# 改善箇所説明図

基準不適合発生箇所

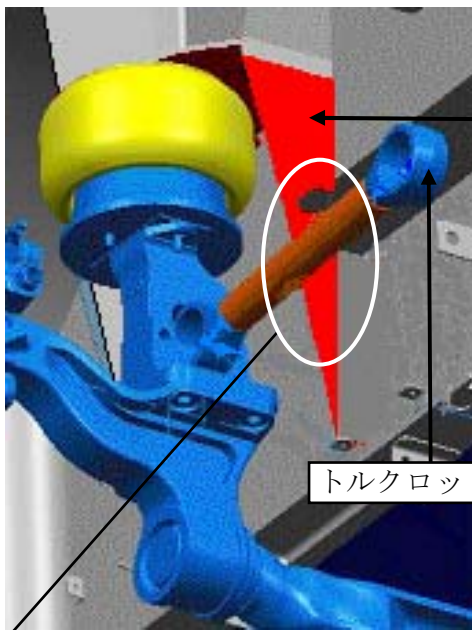
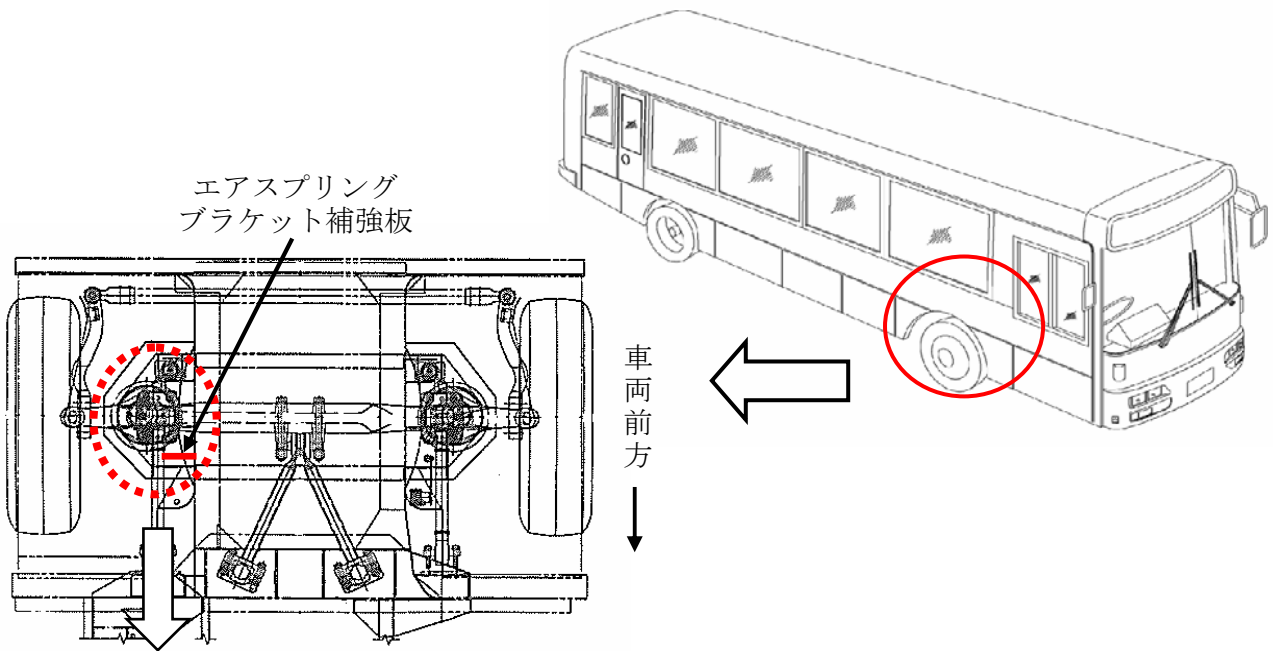
大型ノンステップ路線バスにおいて、フロント右側エアスプリングブラケットの補強板の形状が不適切なため、補強板に切り欠きがないものがある。そのため、トルクロッドが補強板と干渉することがあり、最悪の場合、トルクロッドが損傷し、折損するおそれがある。

改善の内容:全車両、当該補強板の形状を確認し、切り欠きが無い場合は切り欠きを設ける。なお、トルクロッドに干渉跡があるものは、トルクロッドを新品と交換する。

識別 : エアスプリングブラケットに白色ペイントを塗布する。
